Längsteilschere

Aufgabenbeschreibung Kunde:
Überprüfung Wellenschulter und Lagerung der Kreismesserschere

Überprüfung Längsteilschere

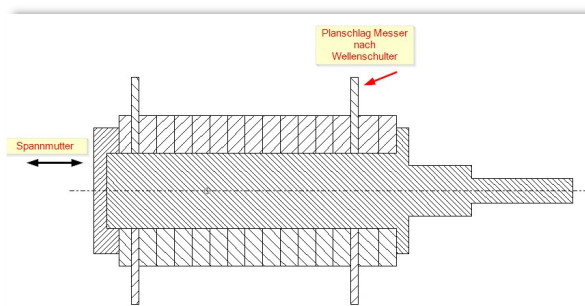
- > Gemessener Planschlag an der Schulter der **oberen** Messerwelle 0,002mm. = i.O.
- > Gemessener Planschlag an der Schulter der **unteren** Messerwelle 0,001mm. = i.O.

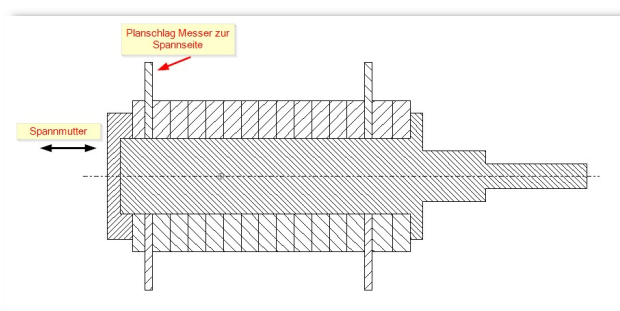
- > Axialspiel der **oberen** Messerwellenlagerung 0,001mm= i.O.
- > Axialspiel der **unteren** Messerwellenlagerung 0,002mm= i.O.
- > Axialspiel der **oberen** Exzenterbuchse 0,005mm= i.O.
- > Axialspiel der **unteren** Exzenterbuchse 0,002mm= i.O.

- > Gemessener Planschlag **obere** Messerwelle, erstes Messer zur Antriebsseite 0,01mm
- > Gemessener Planschlag **untere** Messerwelle, erstes Messer zur Antriebsseite 0,01mm

- > Gemessener Planschlag **obere** Messerwelle, erstes Messer zur Bedienseite 0,03mm
- > Gemessener Planschlag **untere** Messerwelle, erstes Messer zur Bedienseite 0,05mm

Überprüfung Coildrehkreuz

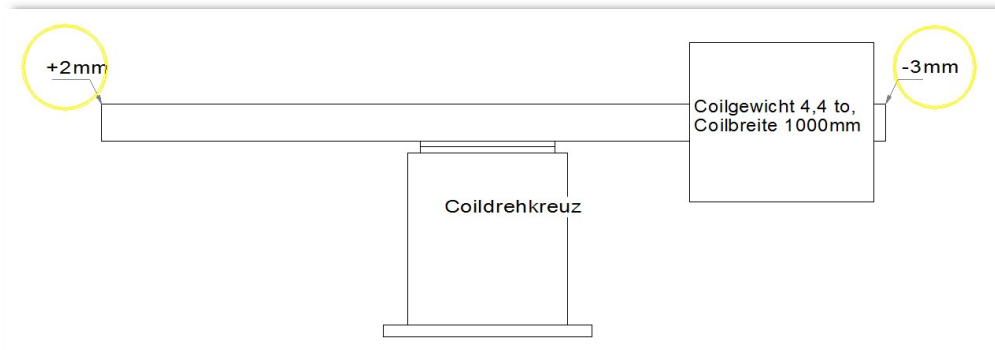
- > Gemessene Bewegung am Coildrehkreuz bei 4,4 t Coillast siehe vorstehende Darstellung. Messstellen sind gelb eingekreist.
- > Vorgehensweise beim Messen: Coil wurde mittels Hallenkran und Rundschnur aufgesetzt.
- > Mittels Kranhub wurde das 4,4 t Coil auf den Drehkreuzarm aufgesetzt (belastet) bzw. angehoben (entlastet), während analog zur Belastung an den 2 auf der vorstehenden Darstellung markierten Stellen mit Messuhr gemessen wurde.
- > Das Messergebnis zeigt, dass ein Großteil der Kippung auf ein zu großes Lagerspiel im Drehlager hindeutet.

- > Dies sollte beobachtet werden, stellt allerdings noch kein gravierendes Problem dar.
- > Durch Austausch des Drehlagers kann die Kippung deutlich reduziert werden
- > Ebenfalls ist die Führung der Arretierung ausgeschlagen und sollte erneuert werden

Es empfiehlt sich auch, den Drehkranz am Drehkreuz und die Zylinderführung der Arretierung zu erneuern. Damit würde die Kippung auch dort so weit wie möglich aufgefangen und ein einwandfreies Arretieren auf den 4 Positionen gewährleistet.
